WZDW.WZP.271-57/18

Dotyczy postępowania w trybie przetargu nieograniczonego pn.: **Budowa obwodnicy Gostynia w ciągu drogi wojewódzkiej nr 434- obejmująca zakres buduj i zakres zaprojektuj i wybuduj**

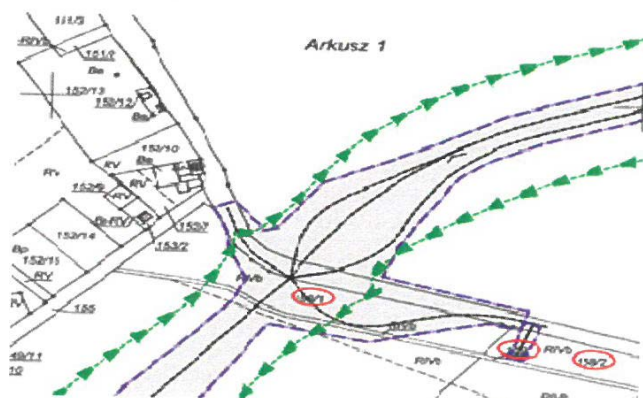
Poniżej przykład że nie. Wykonawca nie ma prawa wychodzić poza zbadany zasięg oddziaływania przedsięwzięcia na środowisko. W tej sytuacji może się okazać, że będzie trzeba wykonać nową decyzję środowiskową. To jest bardzo ryzykowne przy obecnych zapisach kontraktowych dla Zamawiającego i dla Wykonawcy. Bardzo prosimy o jasny zapis, że projekt koncepcyjny jest tylko koncepcją i nie jest dokumentem w żaden sposób wiążącym i że Wykonawca ma zrealizować inwestycję zgodnie z zapisami PFU i zapisami decyzji środowiskowej. Takich przykładów jak poniżej jest więcej. Prosimy o jednoznaczne potwierdzenie, że w przypadku konieczności uzyskania przez Wykonawcę nowej DŚU Zamawiający przedłuży termin realizacji kontraktu (o 365 dni) i zrekompensuje poniesione koszty ogólne. W tym celu prosimy o umieszczenie w formularzu oferty lub wydzielenie w zbiorczym zestawieniu kosztów pozycji „Koszty ogólne budowy”, jednostka „miesiąc” i cena za miesiąc.

Odpowiedź:

Zamawiający informuje, że Wykonawca musi mieć świadomość, że rodzaje robót opisane w Projekcie Koncepcyjnym, Programie funkcjonalno-użytkowym są orientacyjne i poglądowe i mogą ulec zmianie po opracowaniu dokumentacji projektowej (wynikającej z uzyskanych decyzji, opinii i uzgodnień oraz zastosowanych rozwiązań projektowych).

Zmiany ilości lub parametrów, zawarte w opisie ogólnym Zamówienia, jakie mogą wystąpić w trakcie opracowania projektu oraz jakie wynikną z optymalizacji przyjętych rozwiązań w tym elementów wynikających z uzyskania nowej decyzji środowiskowej nie będą powodowały zmiany zaakceptowanej kwoty kontraktowej oraz nie mogą wpłynąć na przedłużenie czasu ukończenia przedmiotu zamówienia.
